D.d.s. 30 luglio 2021 - n. 10564
Riperimetrazione del sito da bonificare di interesse regionale (SIR) relativo alla centrale EP Produzione di Tavazzano con Villavesco e Montanaso Lombardo (LO)

Oggetto: **EP Produzione S.p.A. – Centrale termoelettrica di Tavazzano-Montanaso, sita in Montanaso Lombardo (LO), Via Emilia 12/A.**
Osservazioni in merito alla richiesta di riperimetrazione del sito di interesse regionale ai sensi della Parte Quarta, Titolo V, del D.Lgs. 152/06.

Figura n. 1

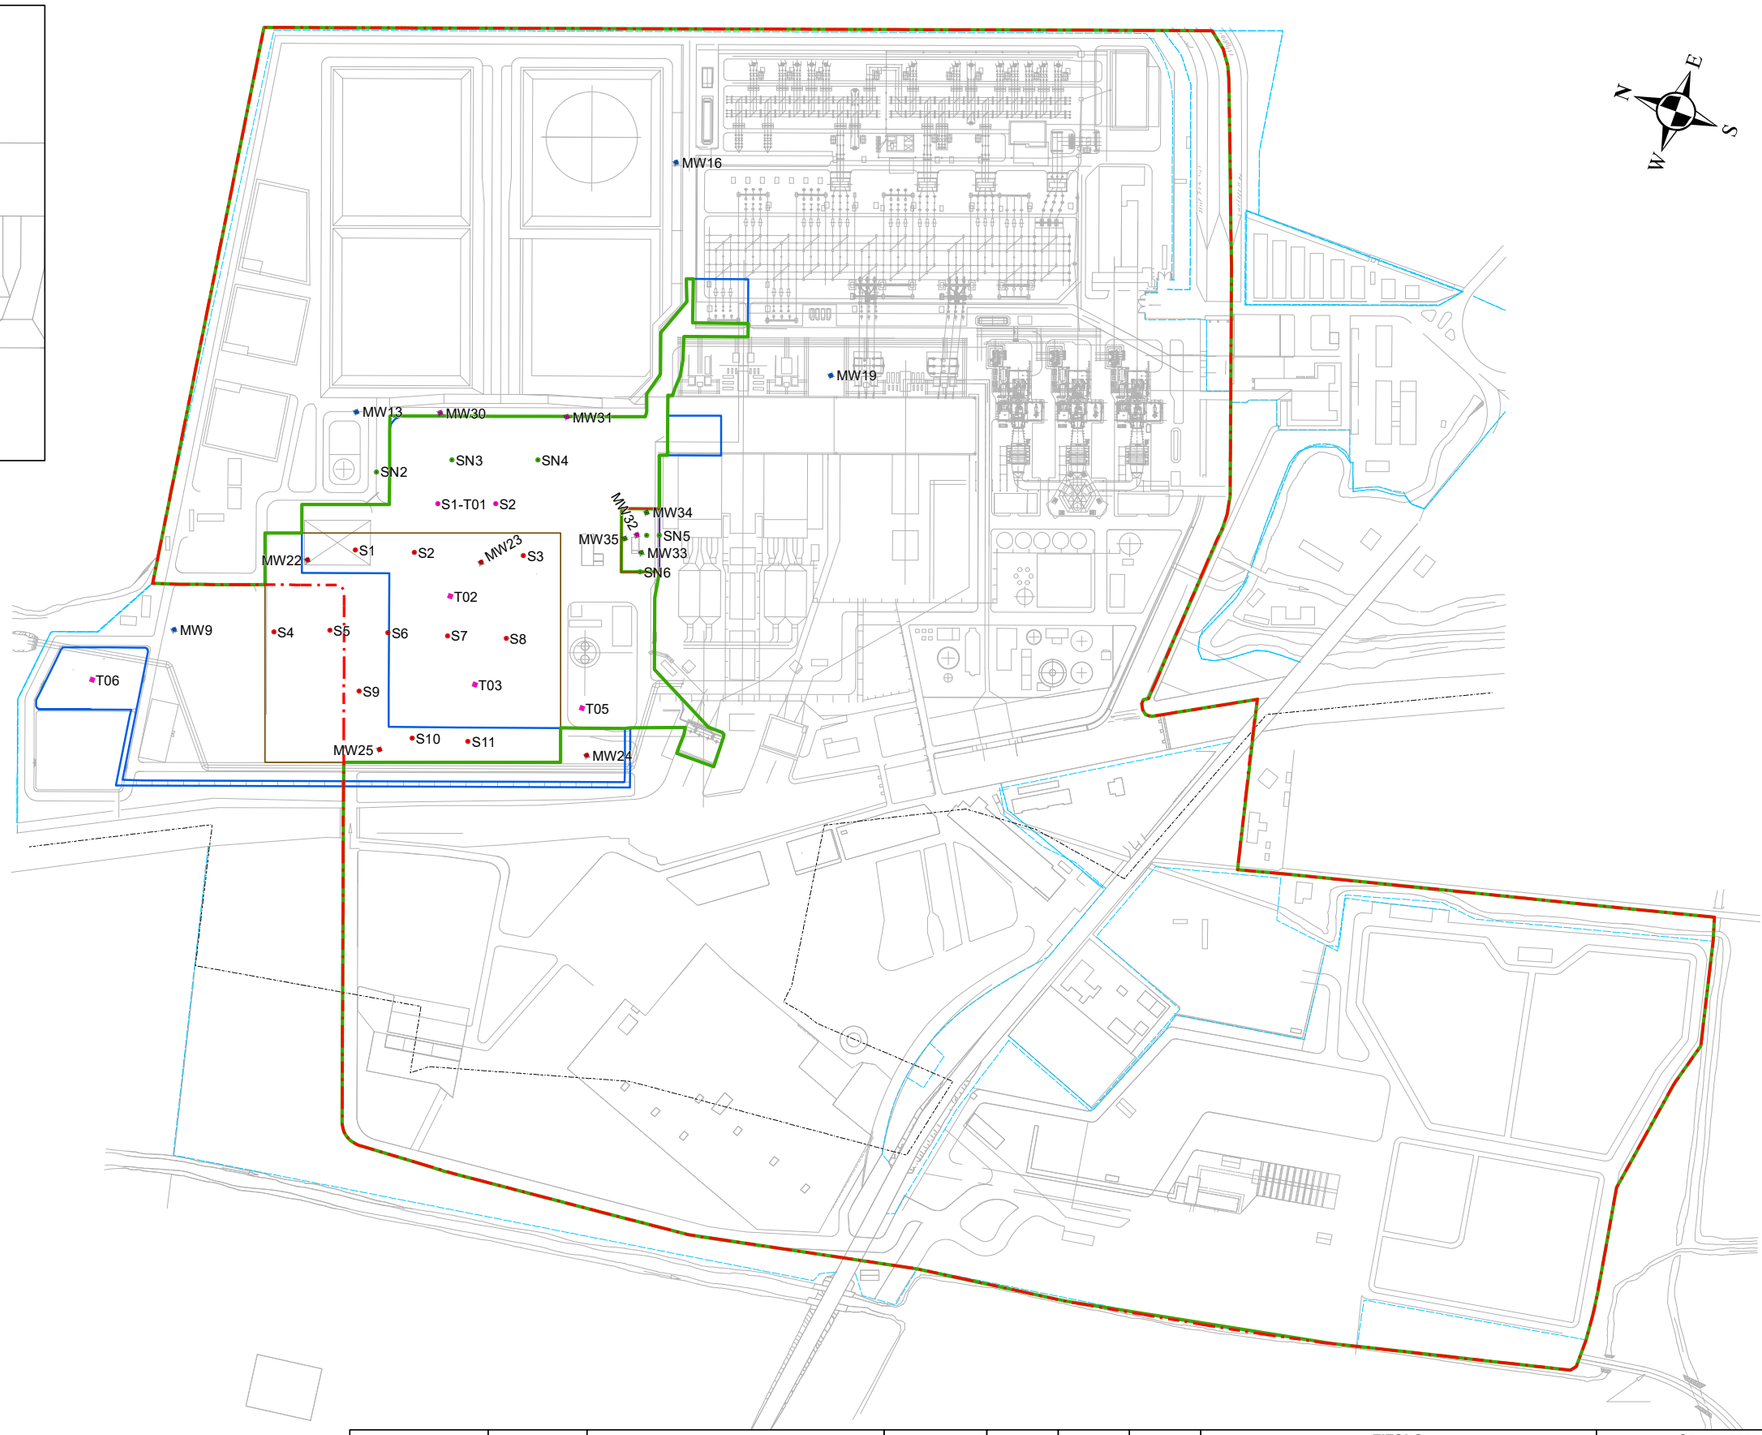
Nel caso specifico, dall'esame degli elaborati grafici si rilevano alcuni disallineamenti, potenzialmente anche solo per motivi grafici, tra il perimetro delle aree oggetto di caratterizzazione indicato nel piano approvato con D.D.S. 6419/20 e quello indicato come "Area oggetto d'indagini" nell'istanza di riperimetrazione, in particolare nei settori sud-orientale (zona trasformatori Gruppo 8) e occidentale (aree comprese tra Ex Gruppo 9 e Canale Muzza; opera di presa Gruppi 7-8), che si ritiene debbano essere opportunamente verificati e giustificati.

TITOLO		Commessa
Figura n. 3	Mappa catastale	TZ-New
		Sito
		Centrale di Tavazzano e Montanaso
FUNZIONE EMITTENTE	SCALA	Indice di Revisione
HSE, Asset Manag. and Permitting	1:3.000	01
		Formato A2

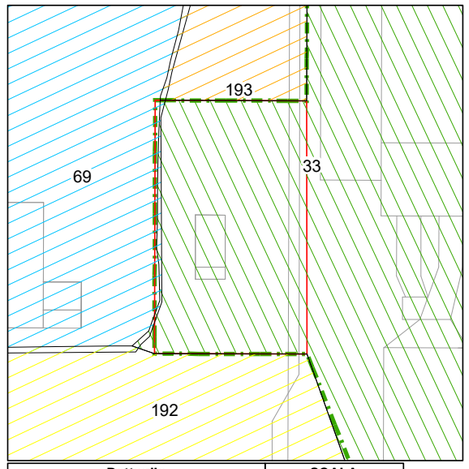
Pare inoltre non esservi piena corrispondenza tra le aree di cui sopra ed i mappali catastali di cui viene richiesto lo stralcio dal sito, per quanto, stante la differente base cartografica e non essendo stato riportato in Figura n. 3 il confine dell'area oggetto di riperimetrazione, non sia possibile effettuare una verifica puntuale. Ciò risulta evidente, in particolare, per il mappale provvisorio "25_AAA", condizione che mette in evidenza una possibile errata perimetrazione del SIR originario che si ritiene debba essere verificata ed eventualmente aggiornata (a tal proposito, si coglie l'occasione per chiedere di poter ricevere lo shapefile del perimetro del SIR georeferenziato nel sistema di riferimento WGS84/UTM Zona 32N - EPSG 32632, affinché lo stesso risulti compatibile con lo standard adottato sul territorio regionale).
